AW: Bauvorhaben U2-Verlängerung Bad Homburg _ Ergänzender Antrag _ sicherheitstechnische Nachprüfung

Ergänzender Antrag auf detaillierte Auskunft und sicherheitstechnische Nachprüfung

Tunnelquerschnitt und Fluchtwegbreite im Kurvenabschnitt unterhalb der S-Bahn-Brücke Gonzenheim

- Verlängerung U-Bahnlinie U2 nach Bad Homburg Bahnhof (Planfeststellung 2015 / Planänderung 2025)

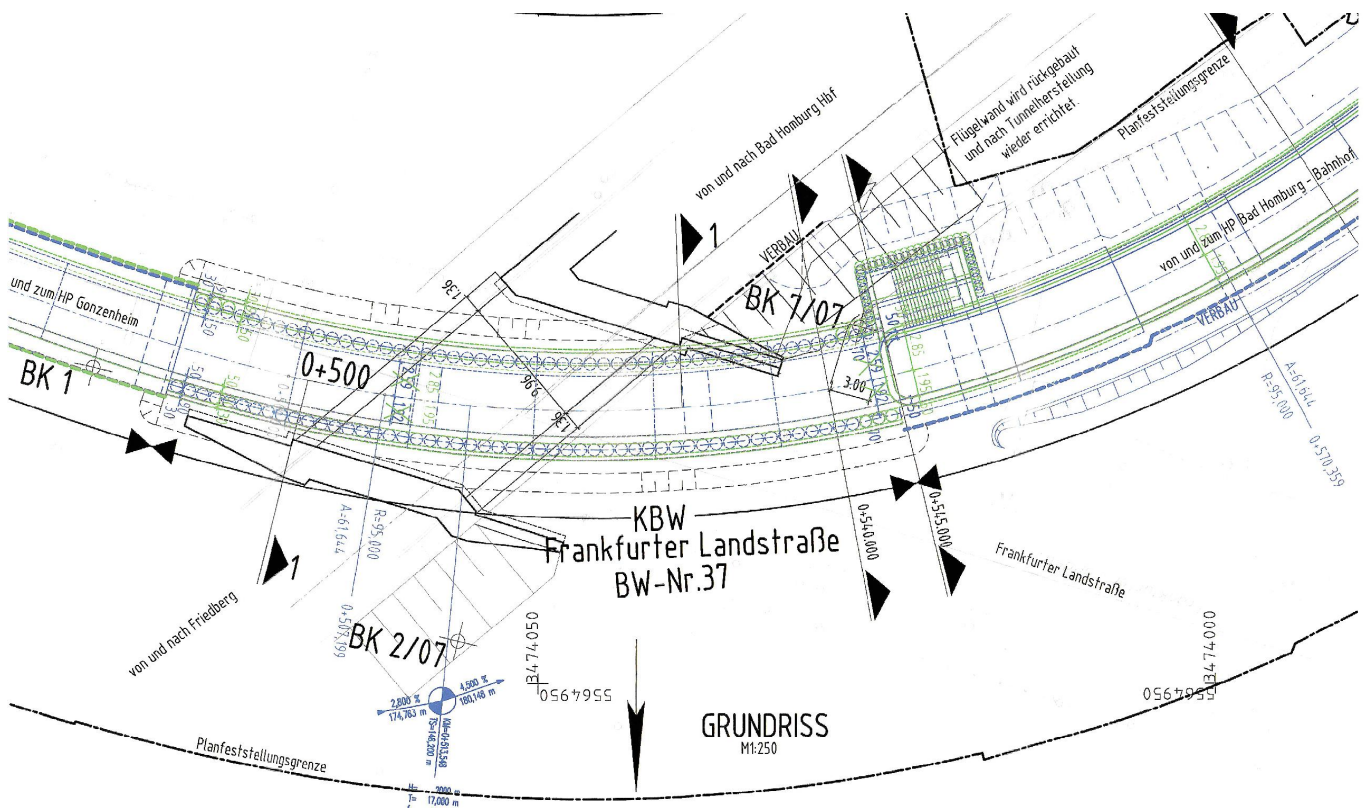
Der betreffende Tunnelabschnitt beschreibt jedoch im Bereich der S-Bahn-Brücke einen **deutlich gekrümmten Verlauf**.

Aufgrund der **kinematischen Fahrzeughülle** (Überhangbewegung in Kurven) verringert sich der reale Abstand zwischen Zugaußenkante und Tunnelwand in solchen Bereichen regelmäßig um mehrere Zentimeter.

Dadurch kann die nutzbare Fluchtwegbreite – insbesondere im unteren Bereich mit geneigter Tunnelsohle – **unter das nach BOStrab § 62 i. V. m. RABT 2021 vorgeschriebene Mindestmaß von 0,80 m** fallen.

Die in den Unterlagen genannte Breite des Sicherheitsraumes (75 cm) liegt bereits **unterhalb** des in der RABT 2021 geforderten Mindestmaßes von 0,80 m. Wird diese Breite zusätzlich durch die Tunnelkrümmung oder durch geneigte / scharfkantige Bodenformen verringert, besteht die Gefahr, dass **Rettungswege faktisch nicht den gesetzlichen Sicherheitsanforderungen genügen**.

Der Sache nach ist jedoch ein Rettungsweg in den von Ihnen für notwendig befundenen Abmessungen von 0,8 m x 2,25 m bei der Planfeststellung berücksichtigt worden, auch wenn die für Straßenbahnen einschlägigen Regelwerke keine solche Festlegung vorsehen. Die im Planfeststellungsverfahren beteiligte Technische Aufsichtsbehörde hat im Vorgriff auf ein später nicht eingeführtes Regelwerk einen Rettungsweg mit diesen Abmessungen gefordert. Die Vorhabenträgerin ist dieser Forderung im Zuge der 2. Planänderung 2015 nachgekommen und hat ihre Beachtung hinsichtlich des Gleisbogens im Bereich der Querung der DB-Strecke 3611 im Querschnitt für Bau-km 0+535 (Anlage 6, Blatt 16B der festgestellten Unterlagen) nachgewiesen.
